Autorité environnementale

Avis délibéré de l'Autorité environnementale sur le projet Normandie-Hydro de parc hydrolien pilote du Raz Blanchard et son raccordement électrique (50)

n°Ae :2016-004bis

Figure 5 : tracé du câble de raccordement électrique terrestre depuis la jonction d'atterrage jusqu'au poste de livraison électrique (source : Etude d'impact)

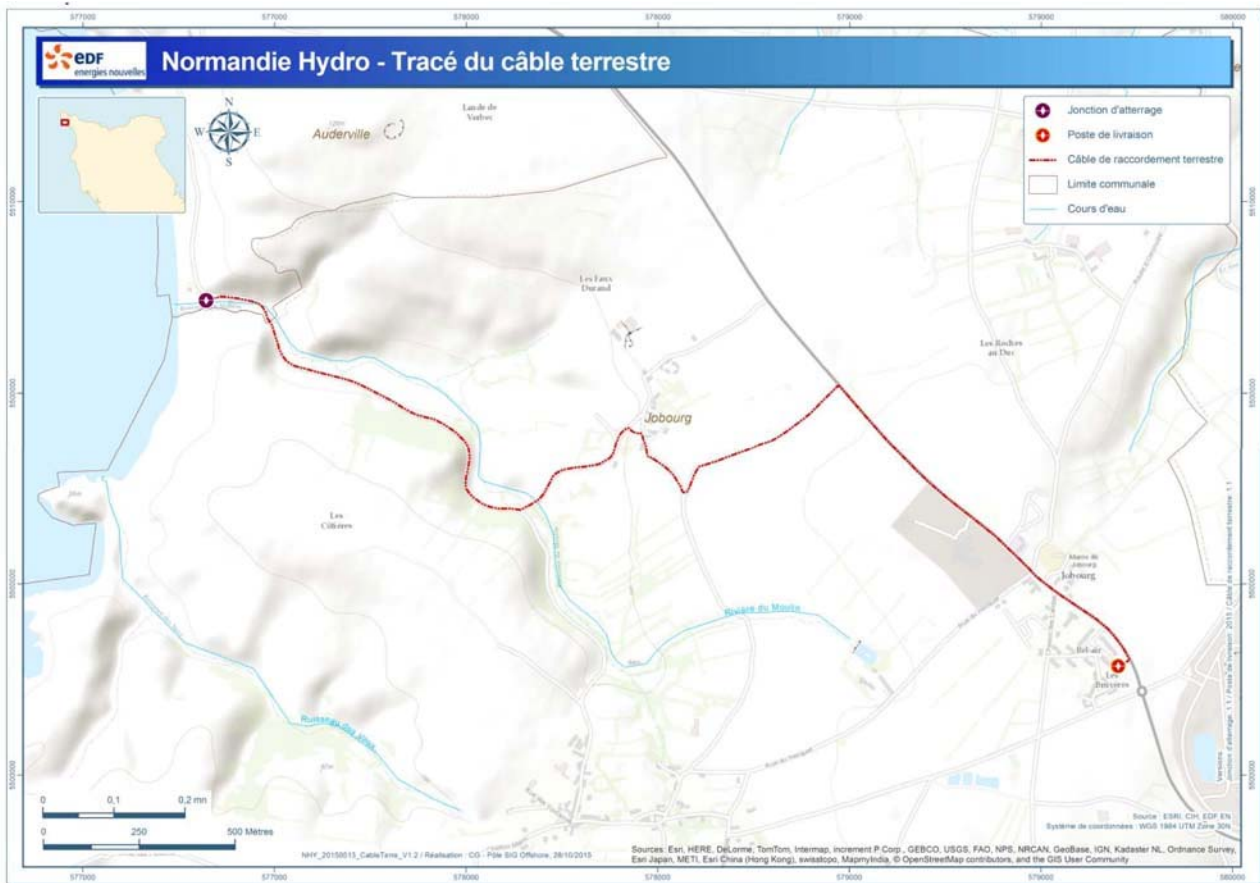
L'Ae relève que le transport de l'électricité produite jusqu'au réseau de distribution d'électricité supposera nécessairement la création d'une nouvelle ligne¹⁹ entre le poste de livraison de Jobourg (à construire) et le poste de transformation existant du Bacchus (commune de Sainte Croix-Hague). Dès lors qu'il n'est pas possible d'atteindre les objectifs du projet sans ces travaux nouveaux, l'Ae souligne que ces derniers font partie du projet et doivent être couverts par l'étude d'impact, même si la longueur du tracé entre Jobourg et le Bacchus est inférieure au seuil rendant obligatoire une étude d'impact au titre de ce seul raccordement. ERDF a précisé oralement aux rapporteurs que la nouvelle ligne sera enterrée sous la voirie publique, ce qui réduit *a priori* significativement les impacts, sans pouvoir néanmoins exempter de prendre en compte ce raccordement dans l'étude d'impact²⁰.

L'Ae recommande de compléter la définition du projet faisant l'objet d'une étude d'impact et d'une évaluation des incidences Natura 2000, par le raccordement entre le poste de Jobourg et le poste du Bacchus.
